1. 飯田丸五階櫓台石垣（H266～H269）復旧措置の検討【検討】

5月31日：第1回文化財修復検討委員会 ○飯田丸五階櫓台石垣（H266～H269）復旧措置の検討

【資料 1-3～14】補強対象とする石垣面について

【資料 1-15～16】補強仕様について（受圧板）

■ 補強対象とする石垣面について

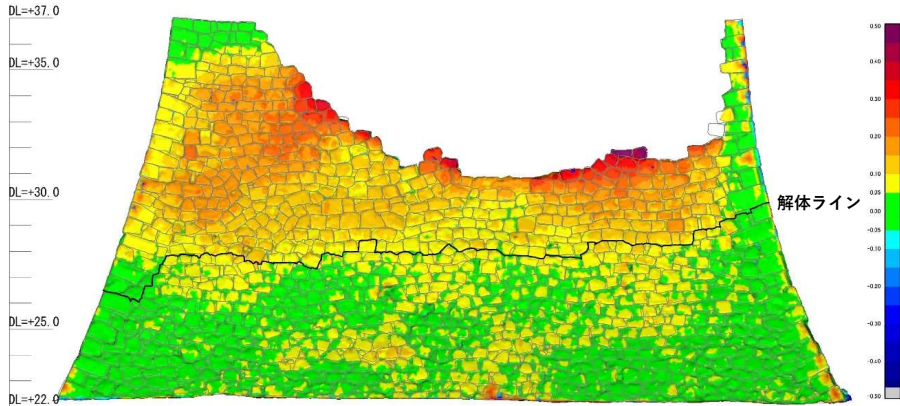
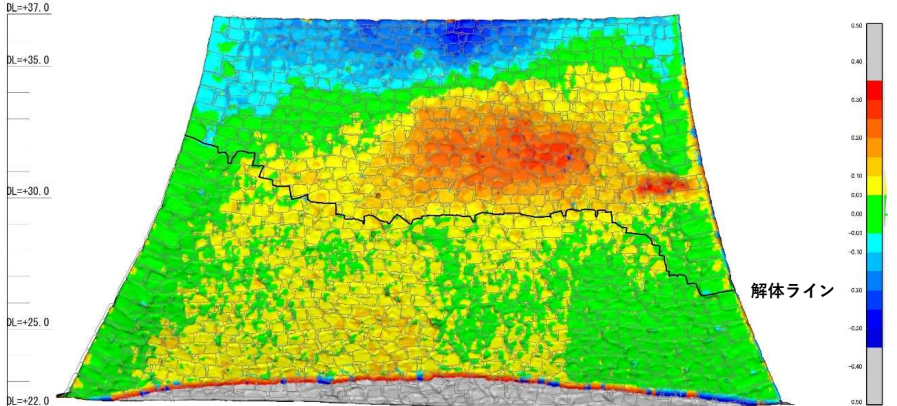
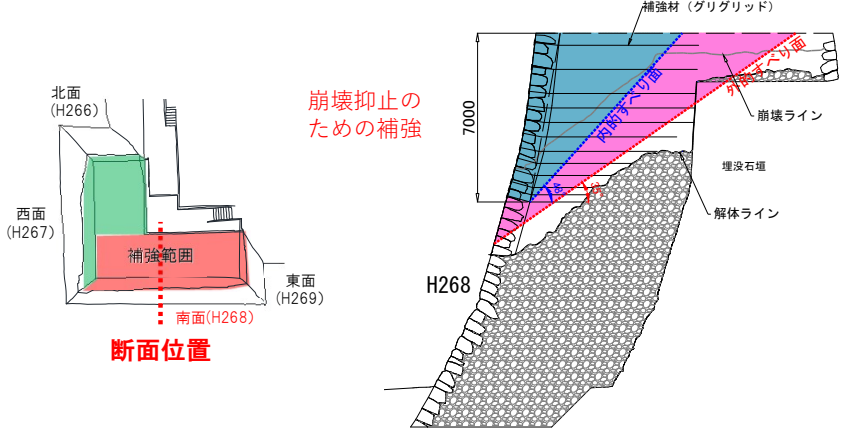
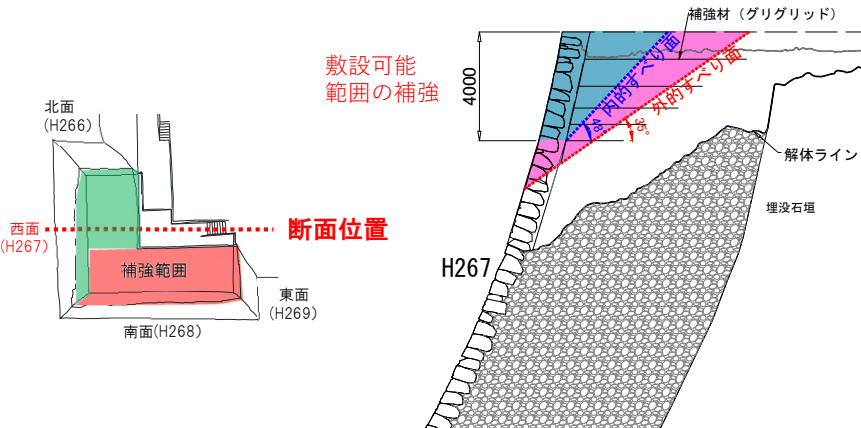
北野委員	・ 在来工法による復旧を目指すという観点では西面に補強は過剰 ・ 建物の内部に人を入れる前提を問い直したい ・ 想定外の自然災害に打ち勝つスタンスではなく、減災のような考え方の必要性もあるのではないか ・ 示力線の検討でもあるように、飯田丸五階櫓は危険性の高い場所。ここに常時人を入れなければならないかという点に疑問がある。 ・ そのような点で、伝統的な補強による改善で十分と考える
千田委員	・ 天守の公開のように、飯田丸についても、地域にとって大きな意義があり、お客様が入って頂く修復整備が望ましいと思う。 ・ 本質的な価値を壊さないことが前提だが、グリグリッドは文化財としての担保と構造強化の両立がうまくいっていると思う。 ・ 解体修理した範囲で、一定の補強を行ってなるべく安心な形でご覧頂くのがいいと思う。
西形委員	・ 補強のという意味ではイ‘もイもあまり変わらない。そういう観点で行けば、文化財に配慮したイ’でいいかなと思う。
山尾委員長	・ 過去の履歴（金峰山地震）から見るに、今回の補強（南面）で十分対応できるのではないかと。人の入れ方、避難の対策を含め検討し、最低限のアでとどめるのはいかがか。
伊東委員	・ 人を入れて安全第一とするのであれば、安全のための対策はとってもいい。常時公開ということではなく、定期的に順番に公開していくというやり方をとる方法もあるのではないかと。
北原委員	・ 労力をかけて修復するわけなので活用しなければならない。最大限の判断がなかなか難しいが、イ‘ないしイで安全ということであれば。
文化庁	・ 一定の根拠がないと、（櫓に）人を入れることはリスク。最終的には管理者（熊本市）の責任になるので、そういったリスクがあるということを踏まえて検討して頂きたい。文化財的価値を重視してアもありえるが、そこでは人は入れにくいと思う。 ・ 補強して人を入れる場合は、客観的な数値をもって説明するというのが自治体として求められる。

(事務局案) 西面・北面の本質的価値を損ねない範囲の現代補強（案イ'）を行い、五階櫓復旧後は来場者を櫓内部に入れる活用を行う

■ 補強仕様について（受圧板）

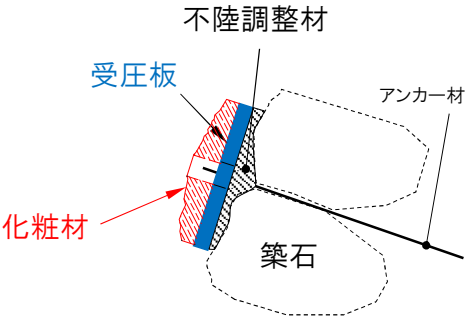
北野委員	・デザインもあるがメンテナンスもあわせて考慮が必要 ・平滑プレート（鋳鉄）の錆なども考えるべき
千田委員	・近くで見た時の印象もあるが、距離を取って高石垣に設置されている印象を実際に見て、みんなで決められたらいい

① 形 状：設置面積が極力少なくなるよう**円形**とする（φ200mm）

② 材 質：築石への錆付着を考慮し、**ステンレスプレート**とする

③ 化 粧 材：外観がなじむ**自然石（安山岩）**とする
